Sprawa nr 28/2011/EEZP/MZ

Dotyczy: postępowania o udzielenie zamówienia publicznego w trybie przetargu nieograniczonego na: *„Dostawę kompleksu ścianowego dla Południowego Koncernu Węglowego S.A.- Zakładu Górniczego SOBIESKI”*.

WYJAŚNIENIE TREŚCI SIWZ ORAZ ZMIANA TREŚCI SIWZ

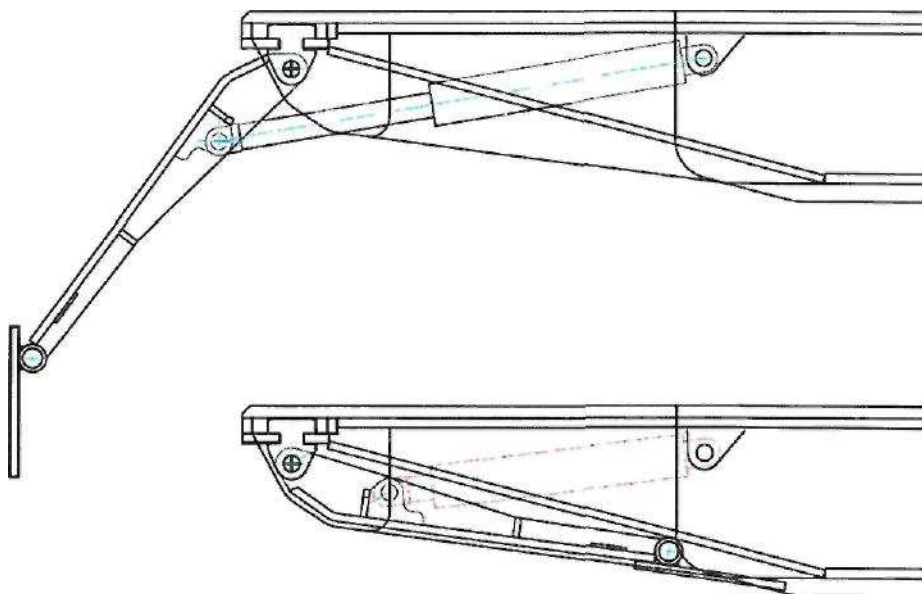
Pytanie nr 47:

W wymaganiach technicznych obudowy:

Pkt.2.25 b. Powinna posiadać ruchome osłony czoła ściany, dolegające płaszczyzną do ociosu

Pkt. 2.25 d. Osłony czoła ściany powinny się składać z dwóch części połączonych przegubowo

Czy takie rozwiązanie osłon jak przedstawiono na rysunku będzie spełniało oczekiwania?.

Zamawiający podtrzymuje zapisy SIWZ. w Załączniku nr 1 pkt IV A, ppkt 2.25 b) i ppkt 2.25 d)
